# Projet de centrale solaire du Caussanel (11)

Compléments apportés en réponse à la DDTM et à la DRAC

Janvier 2020

Carte 1 : Incidence du projet sur les habitats naturels et contact avec la Zygène Rhadamanthe (Abies)

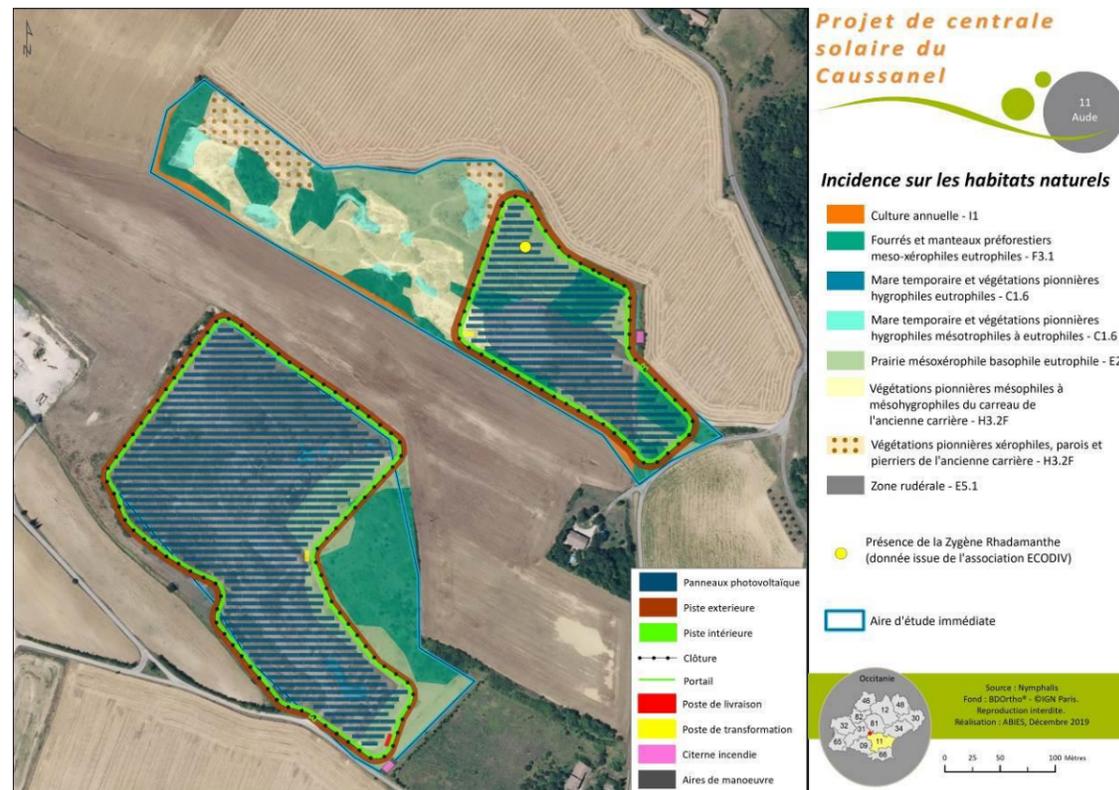
A signaler que l'association ECODIV (contacts sur [www.ecodiv.fr](http://www.ecodiv.fr) basée au sud de CASTELNAUDARY) a inventorié en juin 2019 un papillon protégé appelé Zygène Rhadamanthe, la carte ci jointe en précise la localisation dans un des sites d'étude.

Cette donnée devrait être intégrée dans l'étude d'impact et dans la séquence « éviter réduire compenser ». Cette association signale aussi la présence de Characées dans une mare.

Ainsi, lors des recherches bibliographiques réalisées par le bureau d'études naturalistes Nymphalis, la donnée relative à la présence de la Zygène Rhadamanthe sur la zone d'étude n'existait pas. Cette donnée est présentée sur la carte suivante illustrant le projet de centrale solaire en superposition de la cartographie des habitats naturels inventoriés sur site.

D'après les experts naturalistes de Nymphalis, la présence de la Zygène dans ce secteur n'a rien d'étonnant au vu des grosses populations locales situées au niveau des coteaux de Saint-Paulet à Avignonnet. Cette espèce, protégée sur l'ensemble du territoire, ne possède néanmoins pas de statut de conservation défavorable.

Ce papillon dispose de plantes hôtes principales : la Badasse ou Dorycnie à cinq feuilles *Dorycnium pentaphyllum* et le Sainfoin couchée *Onobrychis supina*. Or ces deux espèces ont été inventoriées, en faible quantité, au sein de l'aire d'étude immédiate du projet, dans les secteurs de prairie mésoxérophile basophile eutrophile où le contact avec l'espèce a été réalisé par l'association Ecodiv (cf. carte précédente). Il apparaît ainsi que la zone où le papillon a été contacté sera implantée de panneaux solaires. Rappelons également que ce type d'habitat naturel (habitat larvaire pour cette espèce potentielle lors de la rédaction du rapport naturaliste) a été jugé à enjeu faible par rapport à d'autres secteurs locaux (mares).

Bien que le stade adulte de l'espèce (papillon) soit mobile, la présence de larves et de chrysalides (stades plus précoces de développement, non mobiles) ne peut totalement être exclue au droit des stations de plantes hôtes. Ainsi, la destruction de quelques individus semble impossible à éviter dans le cadre du projet du fait de l'arasement des premières couches de sol dans ces endroits.

Notons toutefois que l'habitat prairial favorable à l'espèce est relativement bien représenté au sein des secteurs préservés par le projet. En effet, au sein du secteur nord uniquement (Causse nord), à l'ouest du projet de centrale solaire, 5 750 m<sup>2</sup> de cet habitat sera préservé de tout aménagement et clôturé afin de limiter la détérioration des milieux naturels en empêchant la reprise des activités de loisirs motorisés de type quad-cross et des dépôts sauvages notamment. Ainsi, les populations de l'espèce pourront se maintenir dans ce secteur et potentiellement recoloniser les espaces de la centrale solaire, une fois le chantier terminé.

Carte 2 : Localisation des incidences brutes de la centrale photovoltaïque du Caussanel

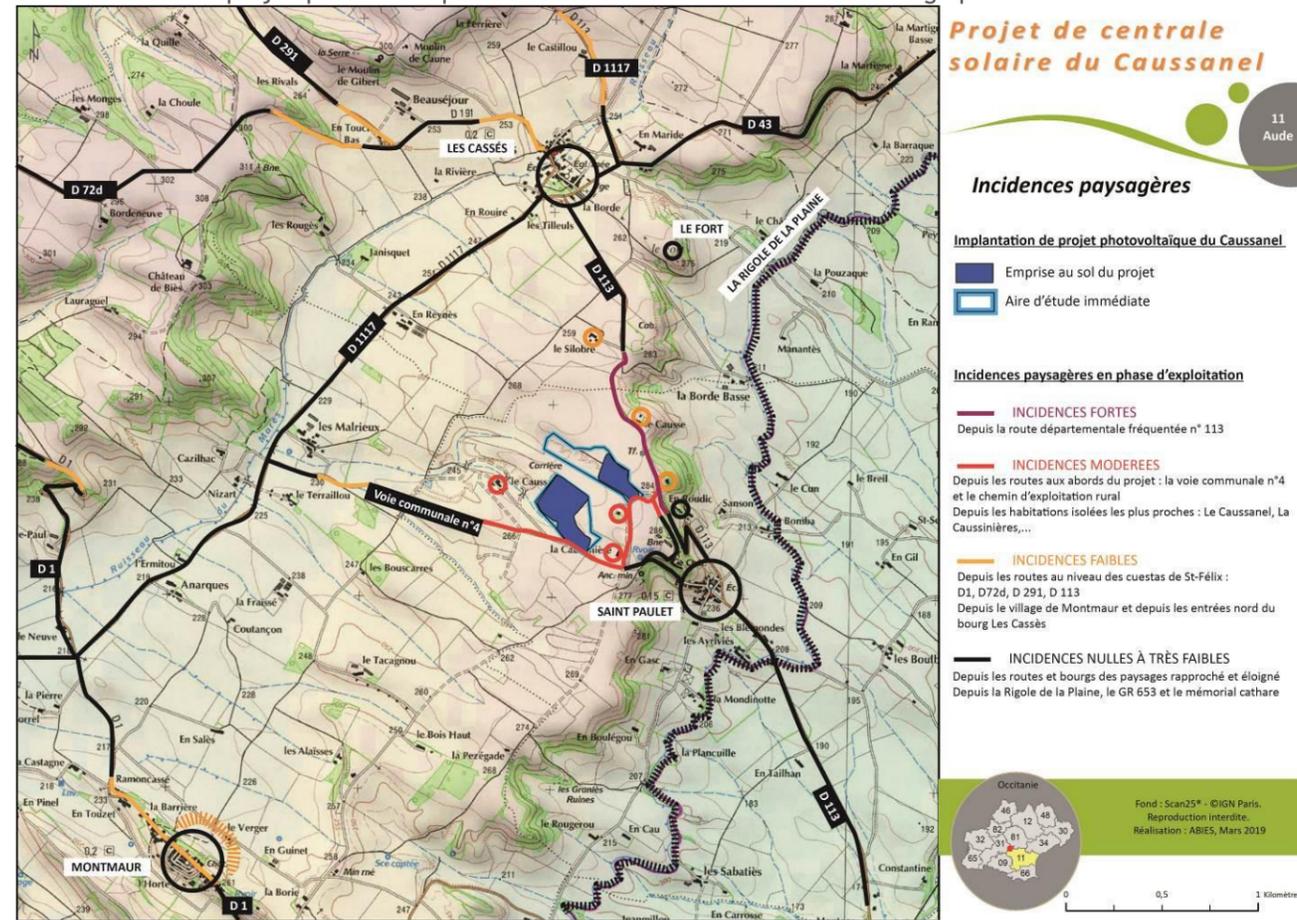
Par son excessive superficie et son impact pour le moins radical dans le paysage rural du Lauragais, à proximité des communes de Saint-Paulet, Les Casses et Montmaur, et du site classé du canal du Midi, sont de nature à porter durablement atteinte au caractère des lieux et au monument précité. Ce projet pose une fois de plus le problème de l'artificialisation des paysages par l'implantation conséquente de panneaux solaires, l'effet réfléchissant sur ce paysage relativement plat n'est pas négligeable.

L'article R 111-21 du Code de l'Urbanisme précise que tout projet peut être refusé (ou n'être accepté que sous réserve de l'observation de prescriptions spéciales) si les constructions, par leur situation, leur architecture, leurs dimensions ou l'aspect extérieur des bâtiments ou ouvrages à édifier ou à modifier, sont de nature à porter atteinte au caractère ou à l'intérêt des lieux avoisinants, aux sites, aux paysages naturels ou urbains ainsi qu'à la conservation des perspectives monumentales. Ce qui est le cas pour ce projet, visible depuis les chemins ruraux, les hameaux et villages, les repères collectifs (Mémorial Cathare), les cônes de visibilité des monuments historiques, notamment en covisibilité depuis l'ancienne église des Clarisses et du moulin de Caune, etc...

Une analyse patrimoniale a été réalisée au sein de l'étude d'impact d'environnement du projet photovoltaïque au niveau des pages 103 à 109 et 162 à 163. Les monuments historiques présentant des visibilité/covisibilité sur le projet étudié sont l'église des Clarisses, le moulin à vent de Caunes du bourg les Cassès et l'église et le château de Montmaur. Néanmoins, ces vues restent très ponctuelles et limitées. En effet, le présent projet se situe en majorité en arrière-plan à plus de 1,5 km et est visible de manière partielle (en bleu clair sur les illustrations suivantes).

Le projet étudié est certes visible mais n'induit aucune concurrence visuelle et ne vient pas atteindre à la valeur patrimoniale des monuments historiques.

Les incidences du projet photovoltaïque sur le territoire d'étude ont été cartographiées sur la carte ci-dessous.

Comme le précise l'étude d'impact, les zones de visibilité théorique sur le projet sont modérées car elles se limitent au paysage immédiat du site, sur le front des cuestas et depuis le bourg de Montmaur. Les impacts visuels bruts du projet les plus importants concernent majoritairement les abords du projet photovoltaïque. Ils s'exercent surtout depuis les routes adjacentes : la route D 113, la voie communale n°4 et le chemin d'exploitation rural et les lieux de vie qui les accompagnent.

Les mesures mises en place, en particulier la haie champêtre au nord de la centrale, permettent de réduire fortement les visibilités depuis les hameaux, la route D113 et depuis les Cassès.
